改善箇所説明図

参考図

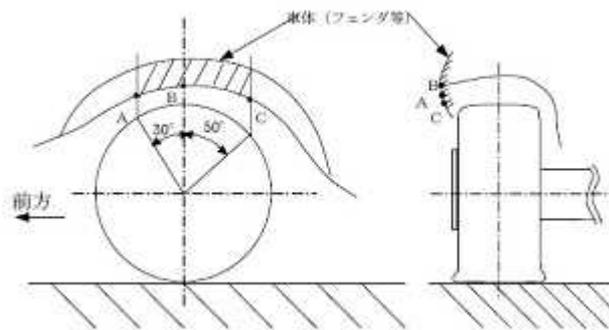
リヤフェンダーにおいて、リヤフェンダーの端部とホイール表面との鉛直面の位置の差が少ないため、車体やシャシ部品の製作誤差等によって、リヤフェンダーからホイール表面が突出することがある。そのため、保安基準第18条に適合しなくなるおそれがある。

全車両、リヤフェンダーにモールを取り付ける。
